Dotyczy: postępowania o udzielenie zamówienia prowadzonego w trybie przetargu nieograniczonego pn. Budowa i przebudowa kompleksu obiektów budowlanych przy Klinicznym Szpitalu Wojewódzkim Nr 2 im. Św. Jadwigi Królowej w Rzeszowie wraz z wyposażeniem, niezbędną infrastrukturą techniczną i zagospodarowaniem terenu w ramach zadania pn. „PODKARPACKIE CENTRUM MEDYCYNY DZIECIEŃCEJ”, znak sprawy: IZ/01/09/2025

WYJAŚNIENIE TREŚCI SPECYFIKACJI WARUNKÓW ZAMÓWIENIA

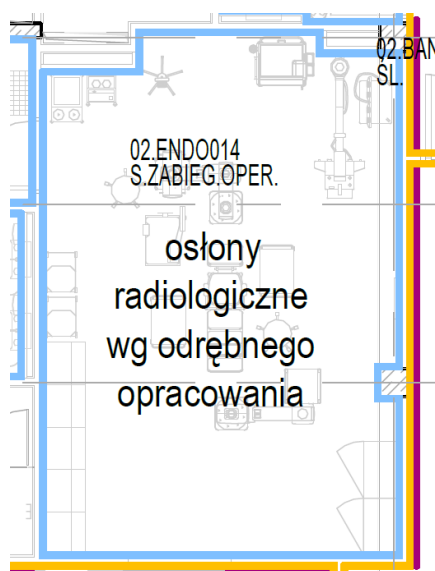
1. Zwracam się z prośbą o potwierdzenie wykonania sufitów podwieszanych systemowych wg technologii producenta obudów sal operacyjnych w pomieszczeniu 02.SOR008 – Sala zabiegowo – operacyjna.

Zamawiający potwierdza.

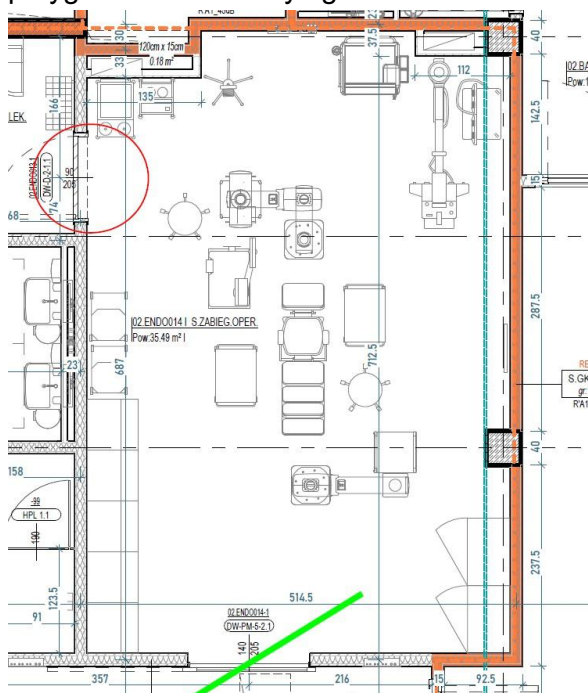
31. Zgodnie z ekspertyzą techniczną stanu ochrony przeciwpożarowej oraz postanowieniem Komendanta Straży pożarnej, pokrycie dachu budynku D3 należy doprowadzić do kategorii NRO. W przekazanej dokumentacji dla przebudowy budynku D3, nie wskazano zakresu robót związanego z tym zagadnieniem. W związku z powyższym, proszę o informację, w jaki sposób należy wykonać zabezpieczenie do NRO oraz na jakiej powierzchni dachu? Czy doprowadzenie dachu do NRO dotyczy dachu w osiach 4-1/A-D, czy też dachu na całej powierzchni budynku D3 czy tylko na części powierzchni ulegającej przebudowie?

Należy wymienić przekrycie na spełniające wymagania dla klasy NRO na powierzchni dachu między osiami 1-7/A-D.
